小型トラックの坂道発進補助装置の改善対策について

改善対策届出番号416

平成24年4月5日、UDトラックス株式会社に車両を供給しているいすゞ自動車株式会社が、下記の改善対策を国土交通省に届け出しました。

改善箇所説明図

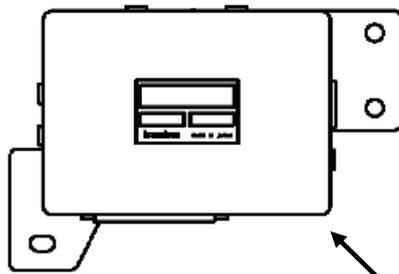
不具合発生箇所

坂道発進補助装置（HSA：ヒル・スタート・エイド）の制御ユニットにおいて、不適切な電解コンデンサを装着したため、当該ユニットの電子基板に過大な電流が流れるものがある。そのため、そのままの状態で使用を続けると、電子基板が損傷してHSAが作動しなくなるおそれがある。

改善の内容

全車両、HSA制御ユニットを良品に交換する。

識別： 助手席側ドアの内側に識別シール（緑色）を貼付する。
